Znak sprawy: 61/PN/ZP/D/2024

*Dotyczy: postępowania o udzielenie zamówienia publicznego prowadzonego w trybie przetargu nieograniczonego pn. „Dostawa sprzętu medycznego dla Oddziału Klinicznego Okulistyki z odcinkiem dla Dzieci w związku z jego modernizacją”*

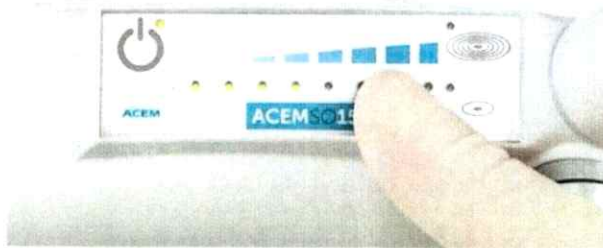
Prosimy o wyjaśnienie czy Zamawiający dopuści lampę o natężeniu oświetlenia 110.000 LUX przy 100 cm, parametr nieznacznie różni się od wymaganego, ponadto takie natężenie oświetlenia jest zapewnione przez wysokiej klasy nowoczesne 15 diod przy poborze mocy jedynie 25 W i żywotności diod 60 000 h.

**Odpowiedź: Zgodnie z SWZ.**
